PART NAME HVC 630 A41 H0800 TYPE A-C		DATE 15.01.70	
REV. 001		REV. 1	
변경전		변경후	
변경 사유		1. 제품명 규칙 재정의된 용량개칭 2. 고객 요청에한 SHIELD 강화LL 스프링부 노정 추가

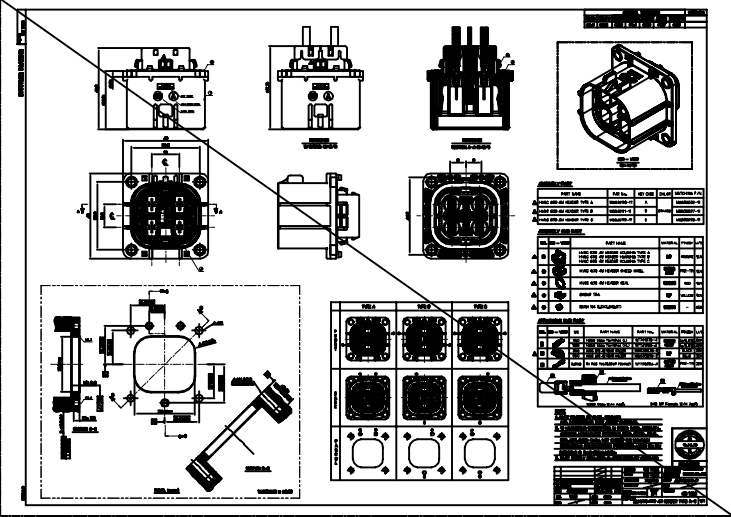
PART NAME HVC 630 A41 H0800 TYPE A-C		DATE 15.01.70	
REV. 001		REV. 2	
변경전		변경후	
변경 사유		1. Improved ease of assembly of HVIL terminals (ECO-1810-037)

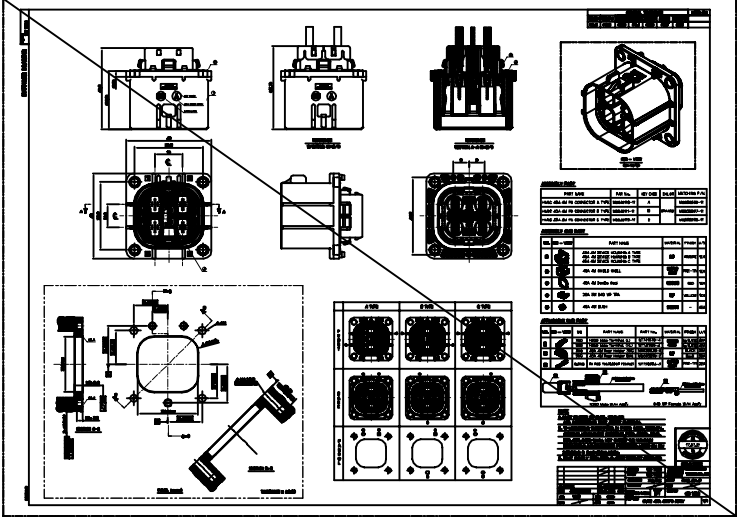
PART NAME HVC 630 A41 H0800 TYPE A-C		DATE 15.01.70	
REV. 001		REV. 4	
변경전		변경후	
변경 사유		- 한자로 일괄화
